改善箇所説明図

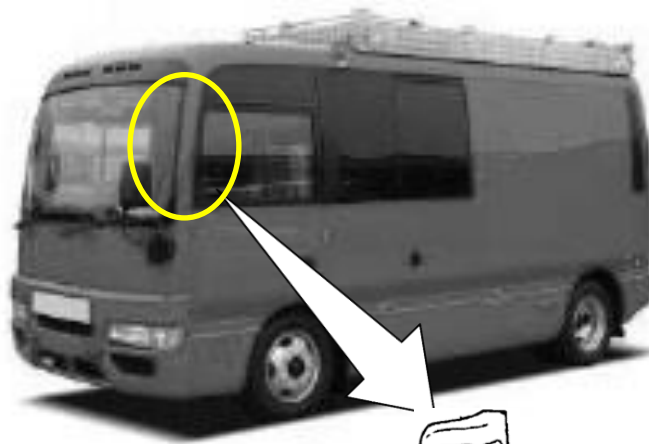
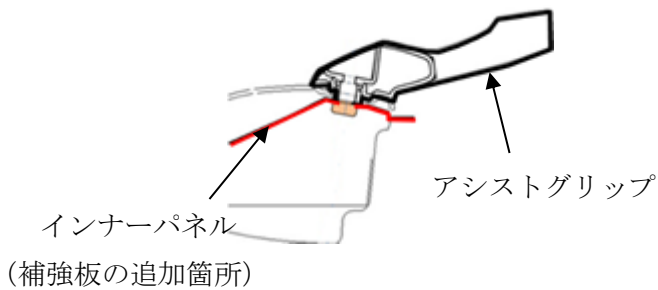
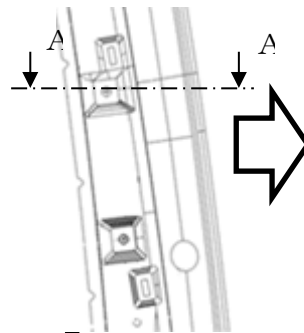
不具合発生箇所

助手席のアシストグリップにおいて、取付部のパネルの強度が不足しているため、繰り返し使用することで、パネルに亀裂が入ることがある。そのため、そのままの状態で使用すると、助手席に乗り込む際にアシストグリップが外れ、最悪の場合、転倒するおそれがある。

補強板の追加

全車両、助手席側アシストグリップ取付部に補強板を追加する。
